改善箇所説明図

ロアボールジョイント（ナックルアーム付き）

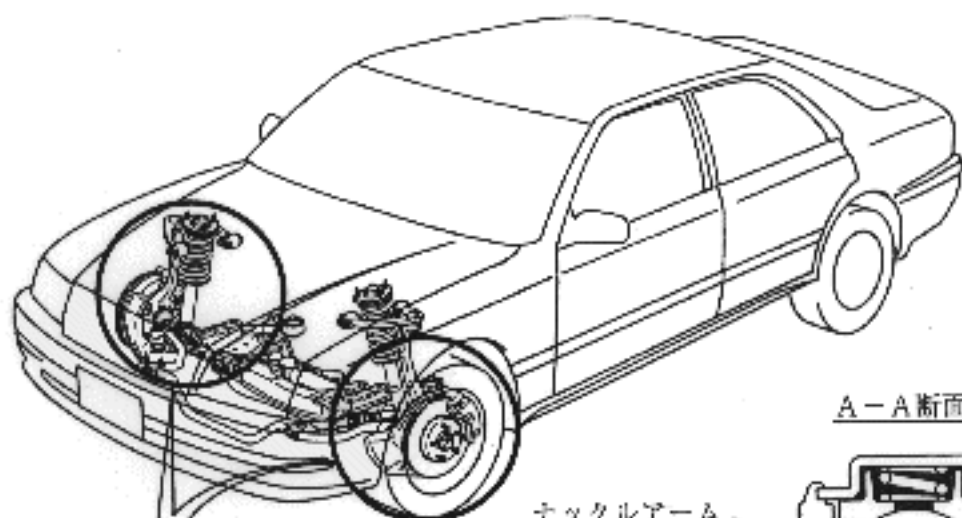
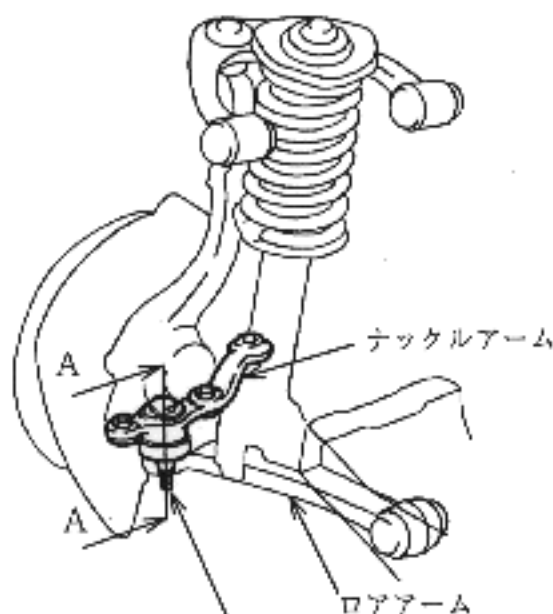
ロアボールジョイント内部の潤滑性に一部不適切なものがあるため、このままの状態で使用を続けると、滑動部分が異常に摩耗して損傷し、最悪の場合、ロアボールジョイントがナックルアームから外れ、走行不能に至るおそれがある。

改善前

凸部あり

改善後

凸部なし

全車両、当該左右ロアボールジョイント（ナックルアーム付き）を対策品と交換する。

識別：エンジンルーム右側のボデーパネル上面（サスペンション取付部前方）に黄色ペイントを塗布する。
